## ალდგენითი პროცესის მართვის აუდიტი

“მილსადენის მონიტორინგისა და დიალოგის ინიციატივა” (PMDI)  
პროგრამის ნაწილი

თბილისი - 2005

სურათი 11. დამტკრეული ხეები მდინარე ჭივჭავის კვეთაზე KP 85-ზე

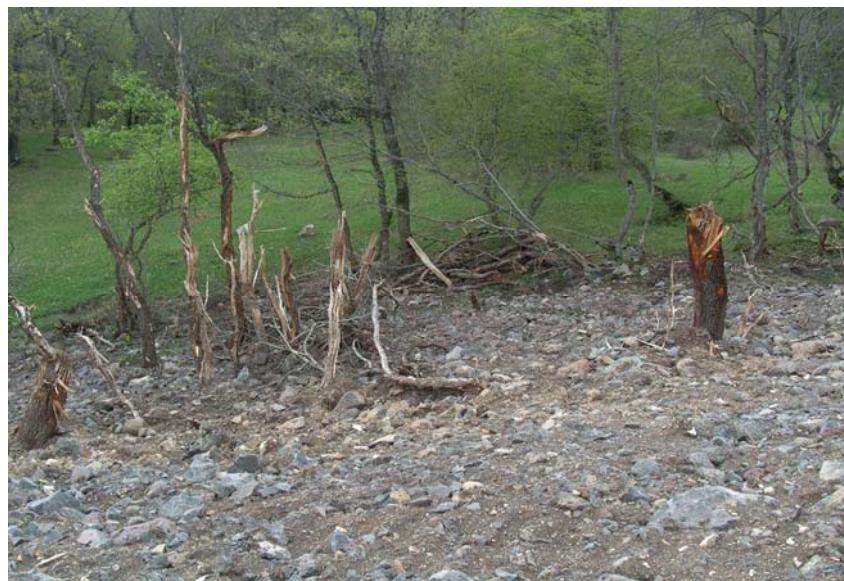
KP 85-ზე მდინარე ჭივჭავის კვეთაზე კორიდორის გასწვრივ დარჩენილი იყო უსწორმასწოროდ დამტკრეული ხეები (იხ. სურათი 11). ეს მდინარის კვეთა არ იყო აღდგენილი და არ აღდგება გაზის მიღსადენის გავლამდე.

ხეებისათვის ხის კაფვის ცუდი პრაქტიკით მიყენებული ზიანი აღინიშნა KP 183-ზეც.

BTC კომპანიამ ვერ შეძლო თავისი კონტრაქტორების მხრიდან ხეების კაფვის პროცედურების შესრულების უზრუნველყოფა და ხეების დაზიანების თავიდან აცილება მდინარეების ჭივჭავისა (KP 85) და კუმისკას (KP 183) კვეთის უბნებზე.

დაზიანებული ხეები გამოტანილი და გადაყრილი უნდა იყვნენ “ხეების კაფვის მეთოდოლოგიური აღწერილობის” შესაბამისად, ხოლო მომავალში ტყის კაფვის სამუშაოები უნდა წარიმართოს დეტალური მონიტორინგის ქვეშ.
